název posudku:	ODBORNÉ ZHODNOCENÍ DÍLČÍCH PORUCH V GARÁŽÍCH BYTOVÉHO DOMU	
místo stavby:	Zahradníčkova 1220/20, 150 00 Praha 5 - Košíře	
objednatel:	YVEX spol. s r.o. Slezská 2138/114, 130 00 Praha 3	č.paré: 1
zodp. projektant:	Ing. Michal Kubalík	
stup. dokumentace:	ODBORNÉ ZHODNOCENÍ	datum: 1/2024

2. Předmět projektu

Předmětem tohoto projektu je odborné zhodnocení dílčích poruch ve spodních patrech objektu (garážích) z hlediska mechanické odolnosti a stability.

foto č.2

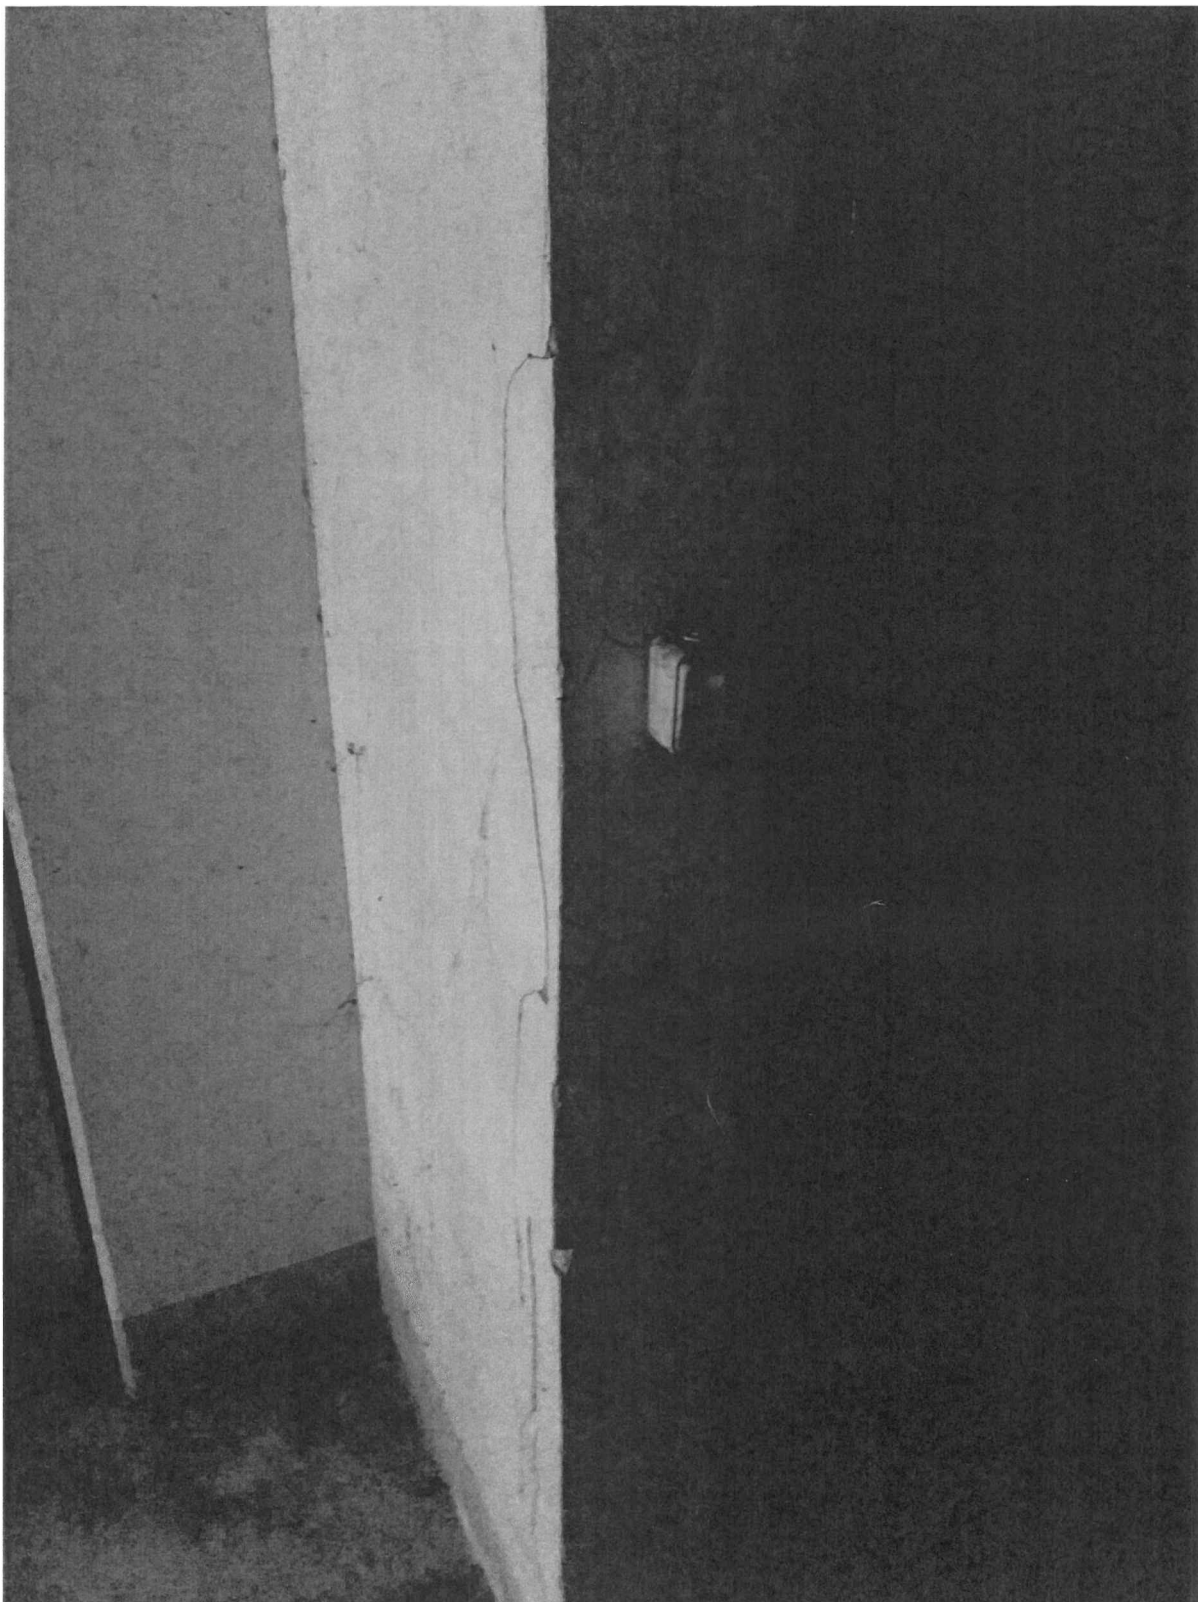
Na některých místech v garážích je horní vrstva podlahy rozpraskaná a drolí se. Dle správce objektu jsou tyto poruchy v místech, kde došlo v minulosti k dlouhodobému vytékání kapalin z dlouho stojících aut. Drolení povrchu podlah foto č.2.

Dle projektové dokumentace není v garážích na nosné železobetonové konstrukci provedena žádná další vrstva. Tato skutečnost nebyla ověřena sondou do stropní konstrukce. Během prohlídky byly v jednom místě poškozeného betonu viditelné obnažené tenké pruty KARI sítě. Toto spíše napovídá tomu, že na nosné konstrukci je ve skutečnosti provedena nenosná betonová mazanina vyztužená KARI sítěmi, protože nosná stropní deska bude velmi pravděpodobně vyztužená vázanou výztuží větších průměrů.

V každém případě (ať je drolení pouze na nenosné vrstvě, nebo se jedná již přímo o nosnou železobetonovou desku) je nutné tato místa sanovat.

Sanaci se doporučuje provést odstraněním porušené a drolící se vrstvy betonu až na pevný zdravý beton, očištěním a následným nanesením sanačního materiálu, který navrhne přímo technolog dodavatele materiálu (např. firma Sika, Betosan a další) včetně aplikace podkladní vrstvy, která zajistí spojení původního betonu s doplněným materiálem. Odstranění původního betonu musí být provedeno bez narušení stávající výztuže! Aplikace sanačních materiálů musí být dle technologického předpisu výrobce!

foto č.3

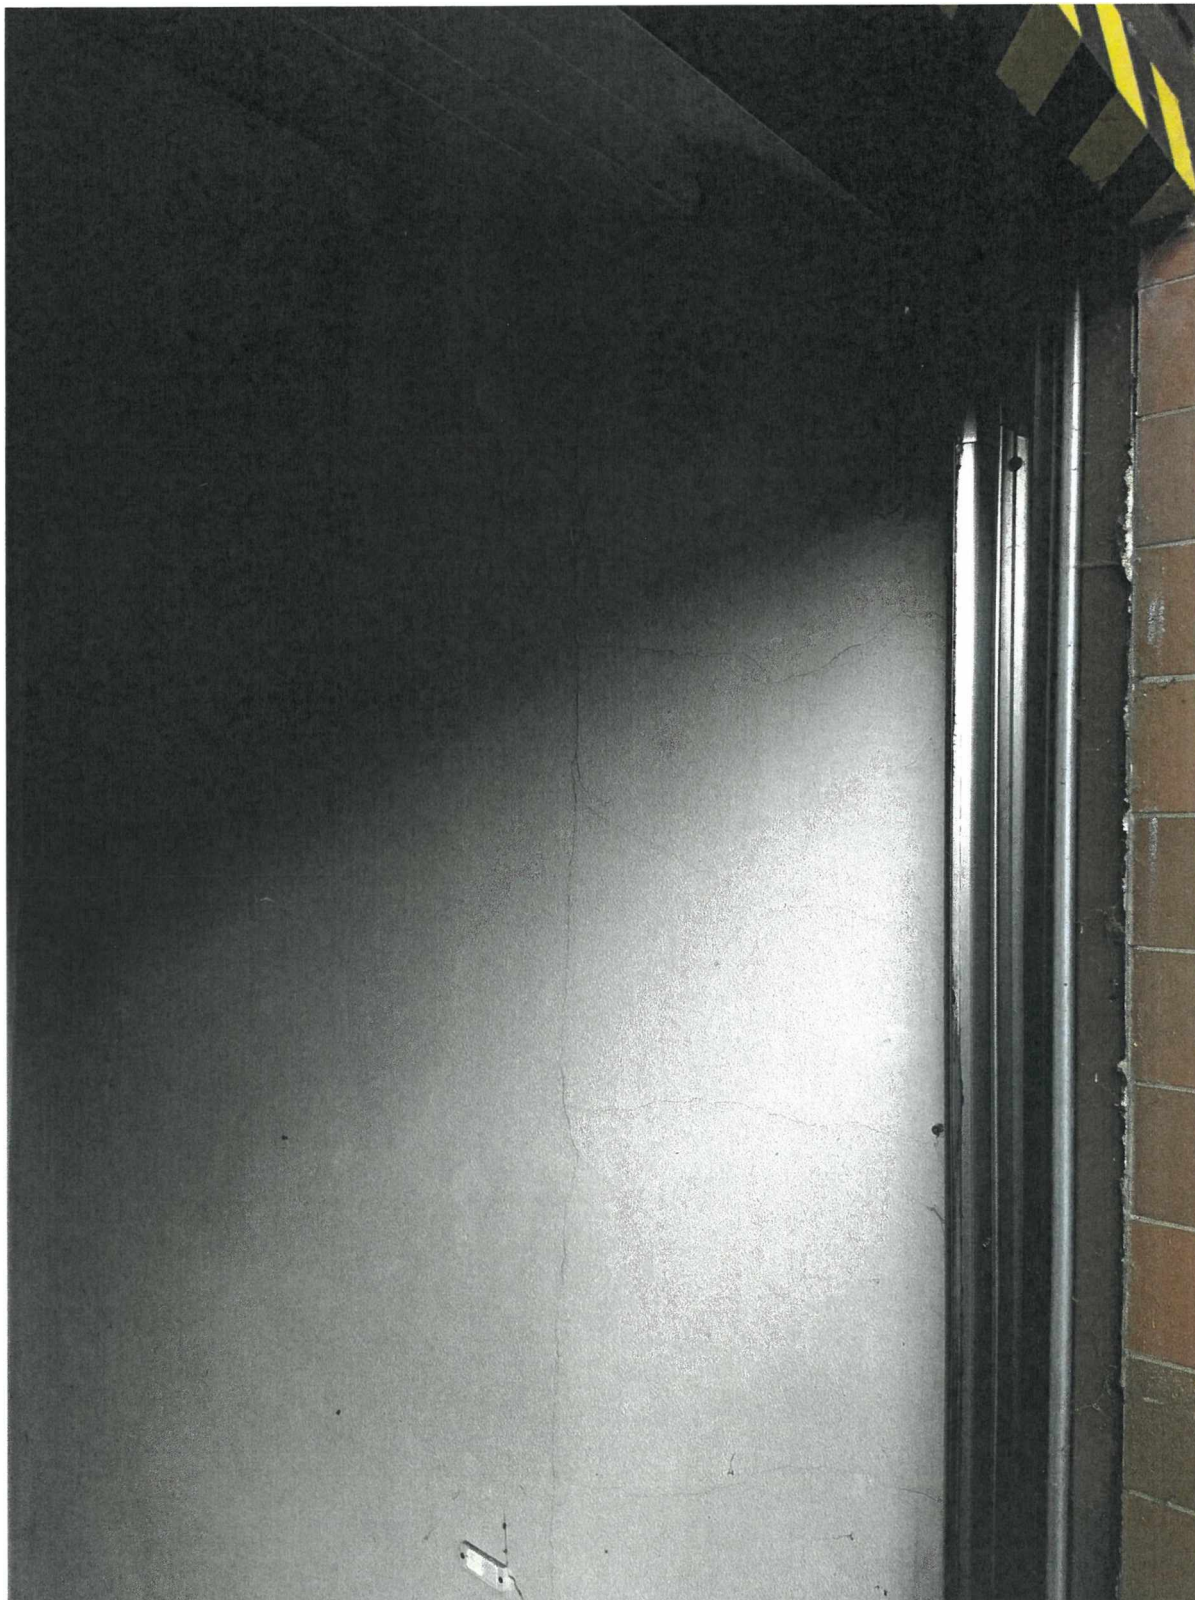
Na některých zděných příčkách sklepů jsou trhliny (foto č.3).

Trhliny na příčkách sklepů jsou s největší pravděpodobností způsobené chybným vyzdéním příček až ke stropní konstrukci (bez pružné mezery). Strop, jehož průhyb v průběhu času v důsledku dotvarování narůstá, se opírá o nenosnou příčku, která tomuto zatížení neodolá a praskne.

Některé trhliny jsou naopak způsobené dotvarováním stropní desky pod příčkou.

Vyzdívkový sklep jsou nenosné a tak tyto trhliny představují pouze estetický nedostatek.

foto č.5

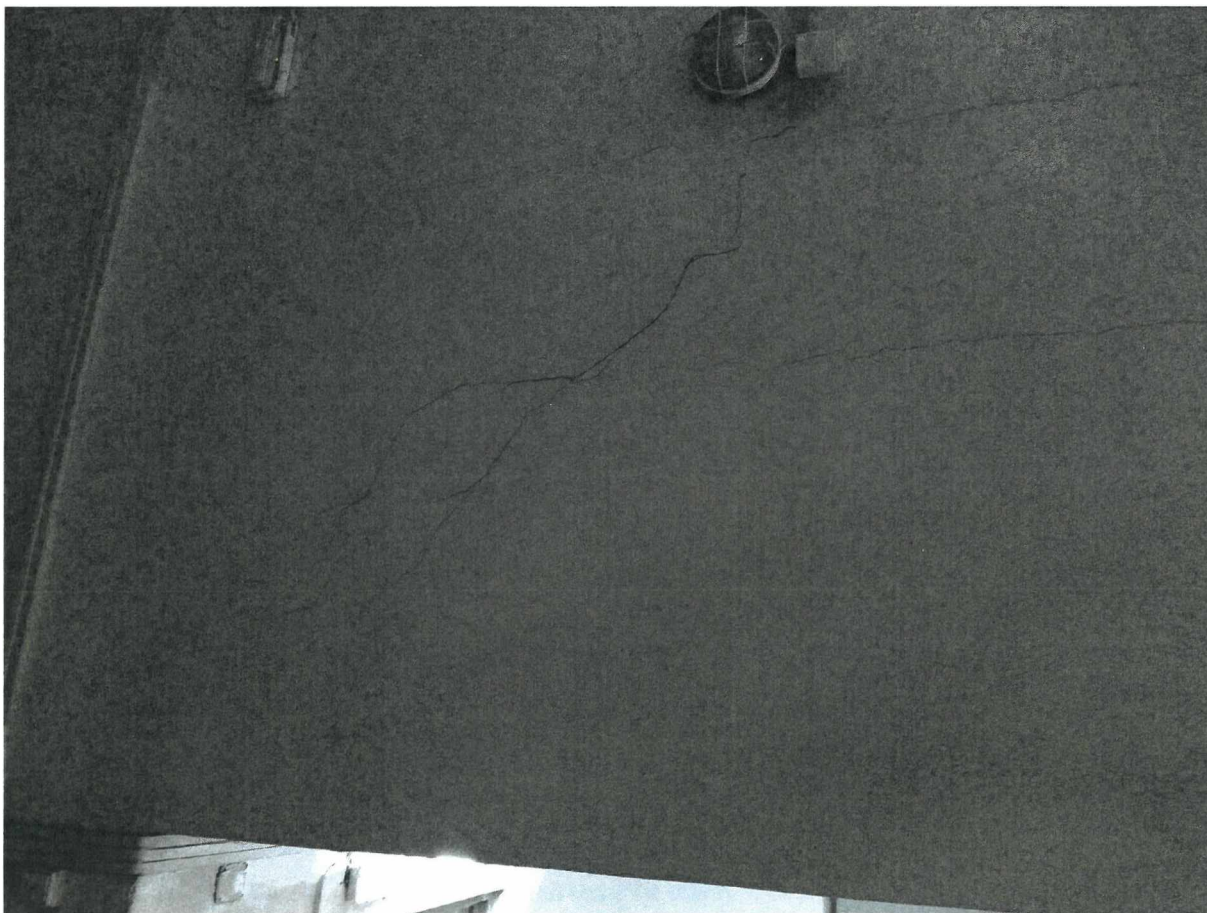
U východního vjezdu do garáží (vjezd do nižší úrovně garáží – do 1.PP) se vyskytuje svislá trhlina na stěně přímo u garážových vrat (foto č.4) a trhliny na stěně v 1.NP viditelné z šikmého vjezdu do 1.PP - vodorovná trhlina v patě zdiva (foto č.5) a šikmá trhlina (foto č.6).

Stěna v 1.NP, na které jsou trhliny viditelné ze šikmého vjezdu do 1.PP, je dle dokumentace těžká zděná příčka z dutinového keramického zdiva tl. 250mm. Vodorovná trhlina v patě zdiva je na přechodu dvou materiálů (železobeton – zdivo). Další trhlina na stěně je šikmá. Dle tvaru trhlin je příčinou jejich vzniku dotvarování stropní desky pod těžkou příčkou. Těžká příčka se pak vynáší sama klenbovým efektem. Na stropní desce v daném místě výrazné trhliny vidět nejsou.

Doporučuje se tyto trhliny zapravit a osadit sádrové terče pro jejich sledování. Při zjištění dalšího významného zvětšování trhlin by bylo nutné zvýšit únosnost desky pod těžkou příčkou aplikací uhlíkových lamel.
